# Déclaration de projet valant mise en compatibilité du Plan Local d'Urbanisme

COMMUNE DE CERCOUX

Projet de parc solaire de panneaux photovoltaïques

*Avis PPA compilés*

Extraits du zonage avant (à gauche) et après (à droite) mise en compatibilité du PLU de Cercoux  
(Source : notice de présentation du dossier de mise en compatibilité - page 26)

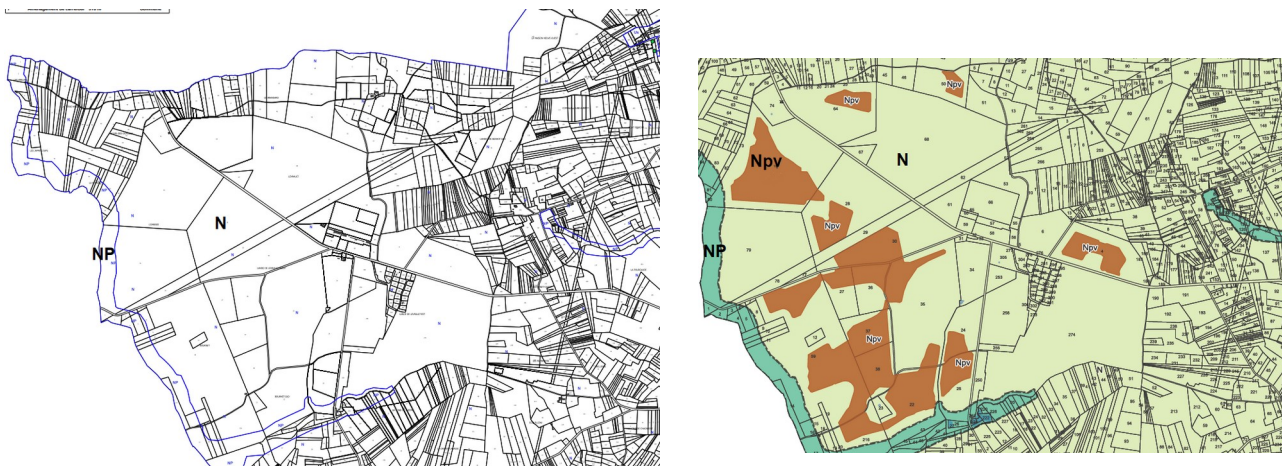
La mise en compatibilité du PLU ne comprend pas de dispositions particulières permettant d'encadrer l'implantation des installations liées aux projets photovoltaïques dans les zones Npv. Son règlement ne prévoit pas l'évitement des secteurs à enjeux ni l'intégration de mesures de réduction des impacts.

**La MRAe recommande d'intégrer des mesures d'évitement et de réduction dans le règlement du PLU afin de protéger les habitats naturels à enjeux les plus sensibles, en particulier les zones humides, identifiés sur les zones Npv.**

La préservation des habitats sensibles pourrait être garantie par un zonage adapté tel que le classement en zone naturelle Np existant ou le maintien en zone naturelle N, par un classement en espace boisé classé (EBC) (article L. 113-1 du Code de l'urbanisme) ou pour des motifs écologiques ou paysagers (articles L. 151-23 ou L. 151-19 du Code de l'urbanisme).
